2016年6月15日

SUS株式会社

アイテム廃番と後継製品のご案内

セーフティプラグボックス(ケーブル 2m/5m)

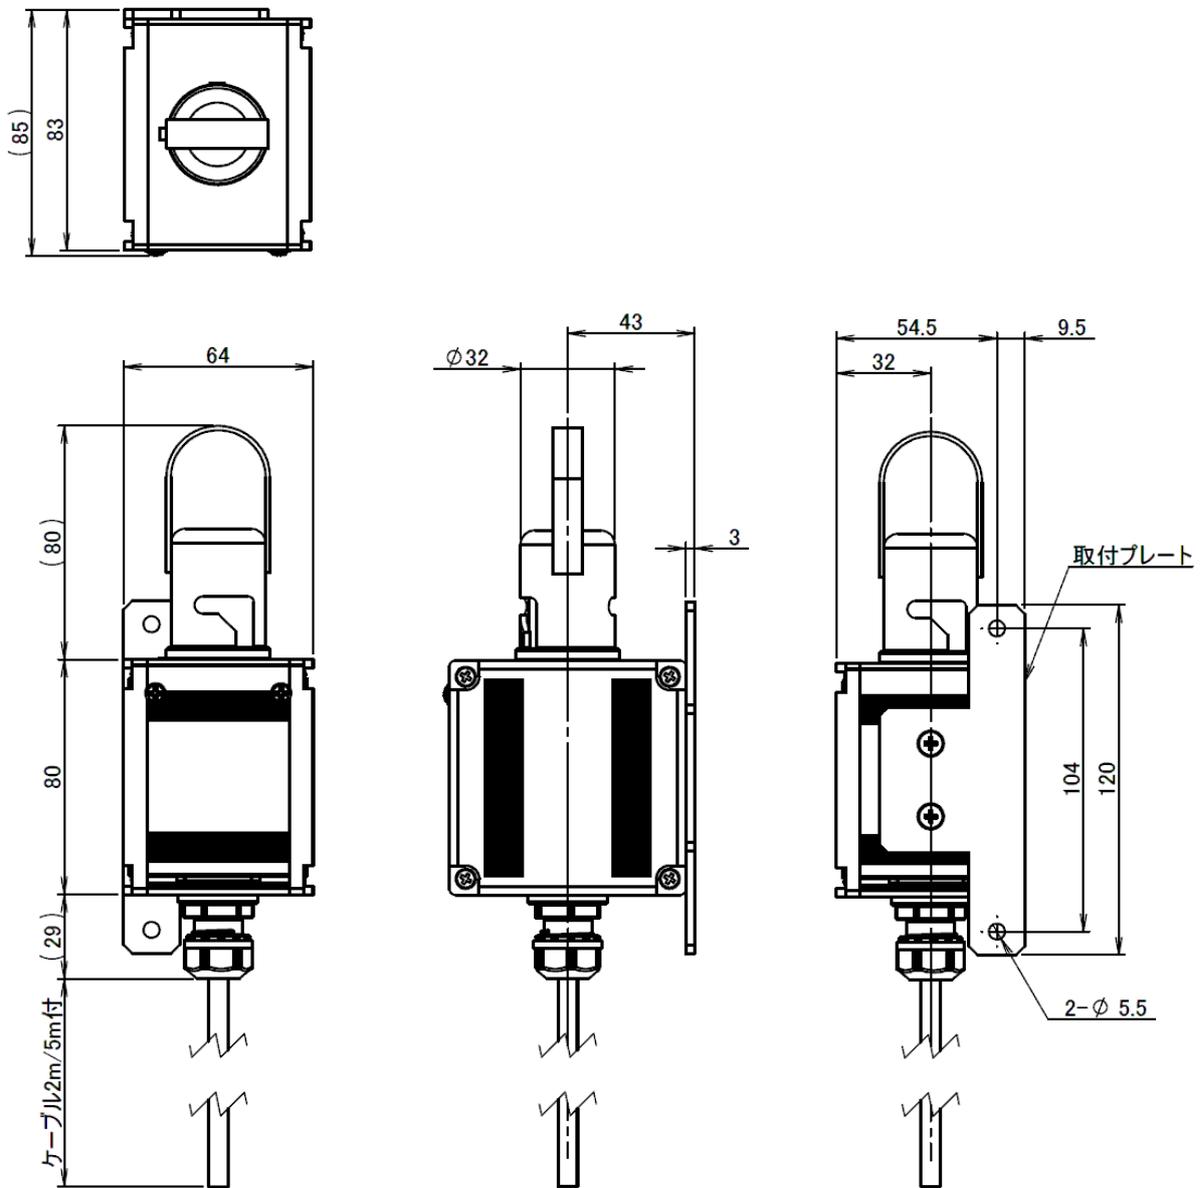
現行型式	新型式
	SFK-HS2A/SFK-HS2B	SFK-HS2C/SFK-HS2D
ボックス筐体	SBOX 64×80 ノーマルタイプ	SBOX 80×80(U) オールアルミタイプ
プラグ取付面	ABS 樹脂	アルミ押出材
取付穴ピッチ	84mm	<u>104mm</u>
製品外形	64×174×83	64× <u>189</u> × <u>85</u>
外観
